Projet photovoltaïque au sol:  
*Commune de Chamarandes-Choignes (52)*

MEMOIRE EN REPONSE A L'AVIS DE L'AUTORITE ENVIRONNEMENTALE

**Dans le cadre de l'instruction du permis de construire relatif au projet de parc photovoltaïque au sol de Chamarandes-Choignes (52), la Mission Régionale de l'Autorité Environnementale (MRAE) Grand-Est a émis un avis sur l'étude d'impact (N° MRAe 2023APGE12), publié le 10 février 2023.**

Figure 1 : Temps de retour énergétique d'un système photovoltaïque  
(Source : Photovoltaics report - juillet 2020 © Fraunhofer ISE -, traduction Hespul)

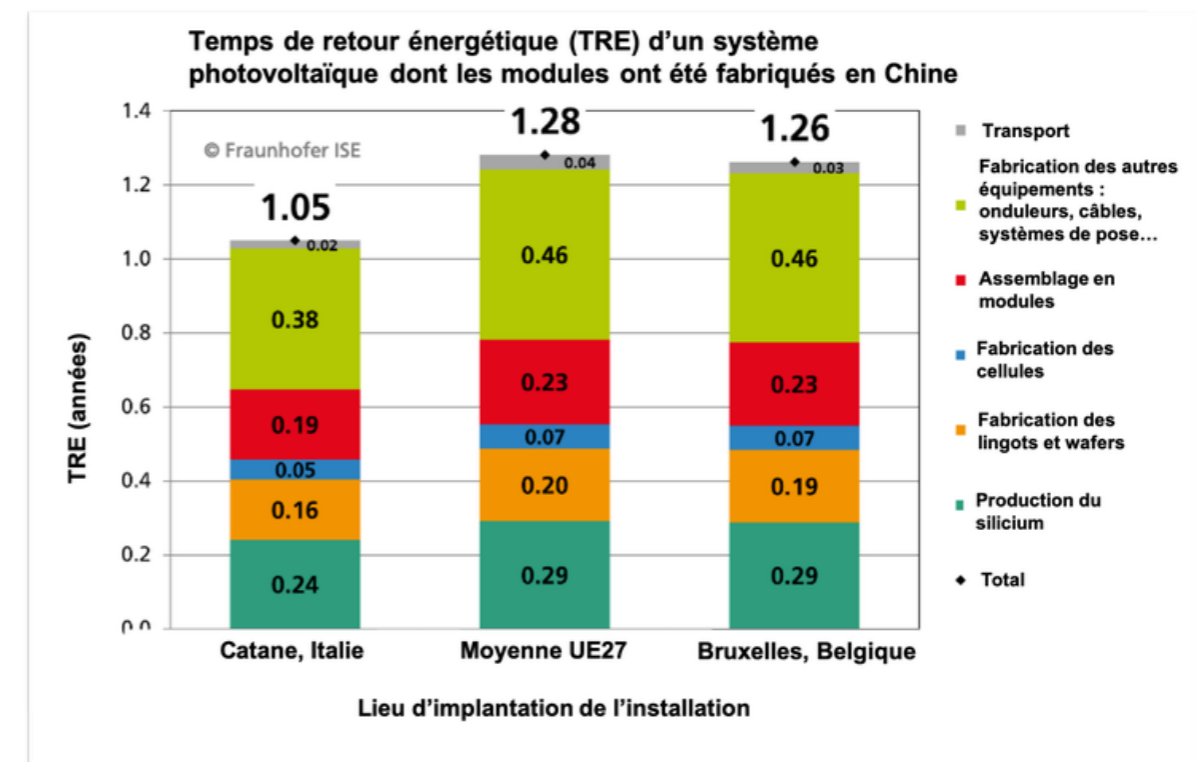
« Par ailleurs, le dossier n'indique pas le temps de retour énergétique du projet ni celui relatif aux émissions de gaz à effet de serre, prenant en compte l'énergie utilisée pour le cycle de vie des panneaux photovoltaïques et des équipements (extraction des matières premières, fabrication, installation, démantèlement, recyclage).

**L'Ae recommande au pétitionnaire de préciser le calcul du temps de retour énergétique de l'installation, en prenant en compte l'énergie utilisée pour le cycle de vie des panneaux photovoltaïques et des équipements (extraction des matières premières, fabrication installation, démantèlement, recyclage) et celle produite par l'installation, et, selon la même méthode, préciser celui au regard des émissions des gaz à effet de serre.**

Sur l'ensemble de son cycle de vie, la construction du parc photovoltaïque consomme de l'énergie d'un point de vue global. Les panneaux photovoltaïques ont donc une « dette énergétique » à rembourser, due à l'énergie nécessaire pour produire les matériaux utilisés et les mettre en œuvre. Sur l'ensemble de ce processus, c'est l'étape de fabrication des modules qui contribue le plus à la dette énergétique du parc. Le temps de retour énergétique correspond ainsi à la durée d'exploitation nécessaire pour que le parc puisse « rembourser » sa dette énergétique.

Dans une note de mai 2022<sup>1</sup>, l'ADEME propose une estimation du temps de retour énergétique des installations photovoltaïques :

« L'énergie nécessaire à l'ensemble des étapes du cycle de vie des systèmes PV est restituée après un an d'exploitation en moyenne selon la technologie de module et sa région d'installation en France. Les avancées techniques attendues dans les prochaines années permettront de réduire ce "temps de retour énergétique" à moins d'un an pour les principales catégories de modules, quelle que soit la région d'installation en France. Pendant les 30 ans de sa vie, un système PV produira donc plus de 30 fois l'énergie dépensée tout au long de son cycle de vie. »

Figure 3 : Extrait de l'atlas cartographique du SRCE Champagne-Ardenne (échelle : 1/100 000 ème)

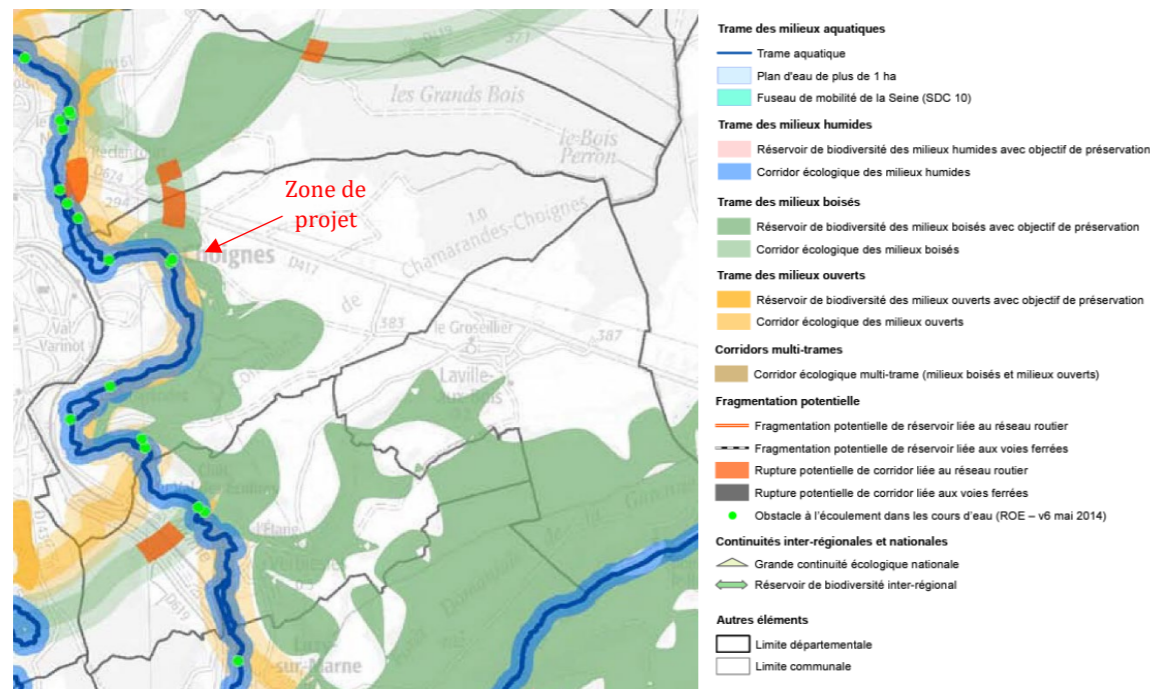
« Le site se trouve dans un réservoir de biodiversité des milieux boisés avec objectif de préservation identifié dans le Schéma régional de cohérence écologique (SRCE), annexé au SRADDET Grand Est. Il se trouve également dans un corridor des milieux ouverts qui ne figure pas dans le dossier.

**L'Ae recommande de faire figurer dans le dossier la présence sur le site d'un corridor des milieux ouverts, d'évaluer les impacts du projet sur ce corridor et si nécessaire de déterminer les mesures « éviter-réduire-compenser » (ERC) qui peuvent être mises en œuvre. »**

La carte figurant dans le SRCE Champagne-Ardenne indique effectivement que le site semble concerné par un réservoir de biodiversité des milieux boisés avec objectifs de préservation ainsi qu'un corridor des milieux ouverts.

La carte ci-après permet la localisation de la zone de projet à l'échelle 1/100 000ème requise. Comme on peut le constater, à cette échelle, le site apparaît de très petite taille. La cartographie du SRCE n'est donc pas adaptée à l'analyse des continuités écologiques à l'échelle du projet.

Figure 3 : Carte de la vulnérabilité intrinsèque simplifiée des eaux souterraines (SIGES Seine-Normandie – BRGM)

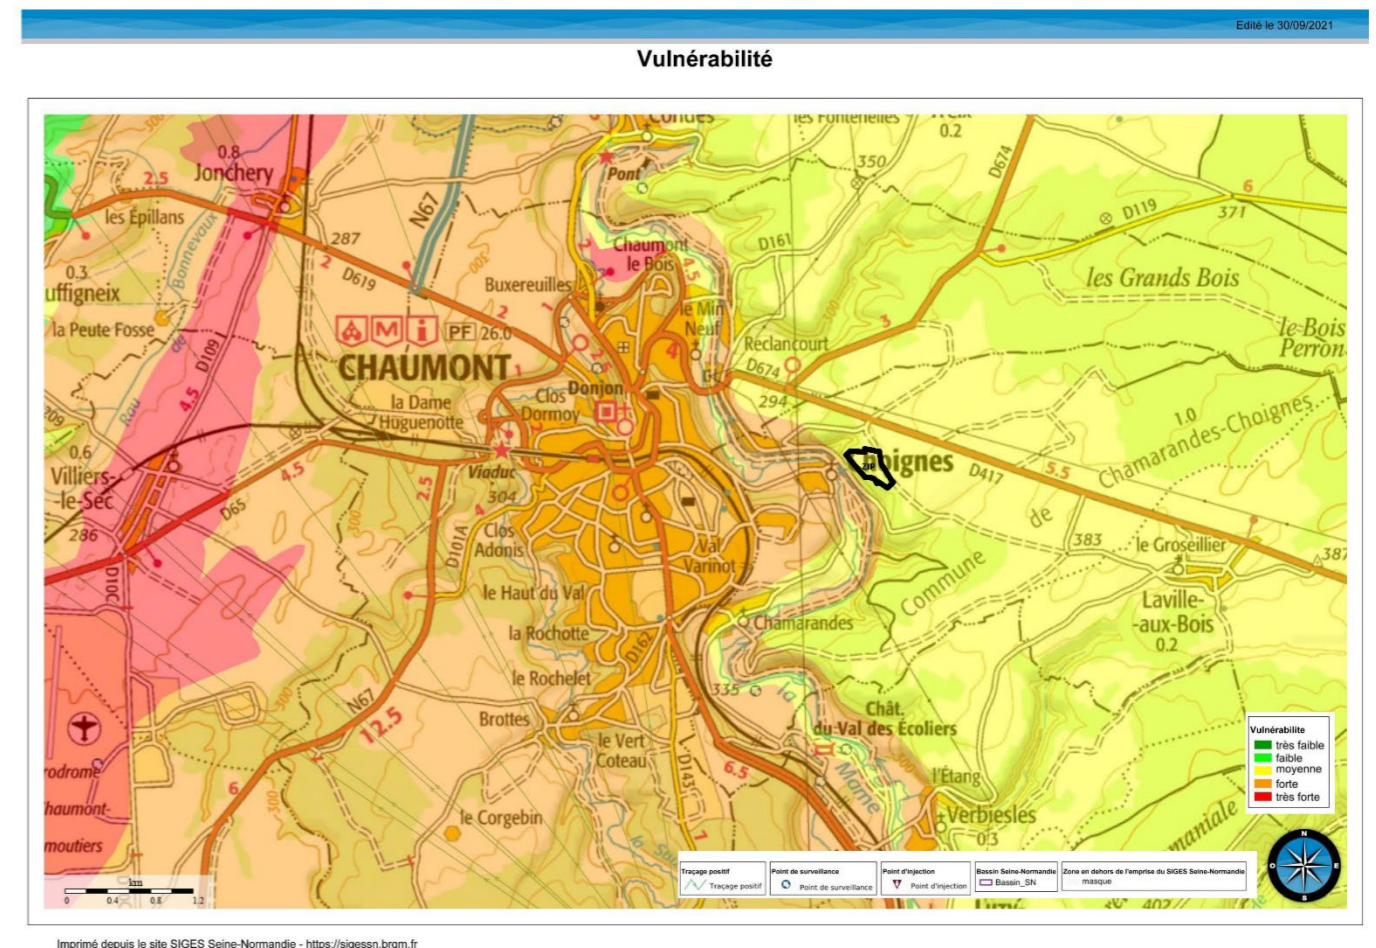
« L'Ae indique que la solution par longrines ou plots béton devrait être étudiée sérieusement, voire privilégiée. En effet, le site est situé au droit de l'aquifère « FRHG310 – Calcaires dogger entre Armançon et limite de district », aquifère karstique, fortement vulnérable aux pollutions. La solution longrines ou plots béton pourrait être moins invasive que des pieux et mieux préserver la nappe d'eau souterraine de potentielles pollutions.

**L'Ae recommande d'établir une analyse comparative des diverses solutions de fondations des structures supports des panneaux photovoltaïques en indiquant la profondeur de la nappe et en prenant en compte les avantages et inconvénients de chaque solution pour le milieu naturel.**

**Elle recommande de bien examiner les risques pour la nappe au droit de l'aquifère karstique, fortement vulnérable, notamment par une remobilisation par les eaux pluviales ou les eaux d'extinction d'incendie, d'une éventuelle pollution des sols et par le zinc de leur galvanisation. »**

L'aquifère « FRHG310 – Calcaires dogger entre Armançon et limite de district » est en effet considéré comme ayant un fonctionnement hydrogéologique majoritairement karstique. Toutefois, les calcaires compacts du Bathonien situé à l'est de Chaumont révèlent une faible densité d'indices de karstification (dolines, cavités naturelles...). C'est ainsi que, comme le précise l'étude d'impact en p80, reprenant une citation d'un rapport du BRGM (Karst de Haute-Marne – Pré-localisation de piézomètres pour le réseau de surveillance DCE – 2009) : « D'une manière générale, le mode d'infiltration sur ce plateau est actuellement **l'infiltration généralisée diffuse** (LEJEUNE, 2005) ».

D'ailleurs, considérant le mode d'infiltration des eaux sur le plateau à l'est de Chaumont et la forte profondeur de la nappe, la carte de la vulnérabilité intrinsèque simplifiée des eaux souterraines du Bassin Seine-Normandie (BRGM, 2005 – SIGES Seine-Normandie) montre que la zone de projet est située dans **une zone de vulnérabilité moyenne** des eaux souterraines (et non forte comme l'indique la MRAE). Cette carte, présentée en p81 de l'étude d'impact, est rappelée ci-après.
